外墙变更:

项目名称(子项名称)
漕运城新建景观公厕

图 名
外墙变更

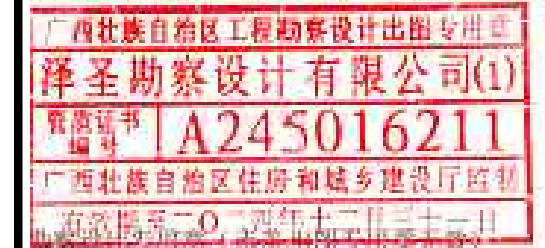
外墙涂料改为真石漆,做法如下:

- 1、真石漆涂料,做法详专业厂家工艺
- 2、3厚聚合物砂浆一道
- 3、耐碱玻纤网格布压入抹面砂浆,首层为2道
- 4、7厚专用抗渗防裂抹面砂浆
- 5、15厚水泥砂浆找平
- 6、20厚发泡水泥板,燃烧性能等级为 A级
- 7、3厚专用粘结剂
- 8、刷聚合物水泥浆一道
- 9、蒸压砂加气混凝土砌块,冷桥部位为钢筋混凝土
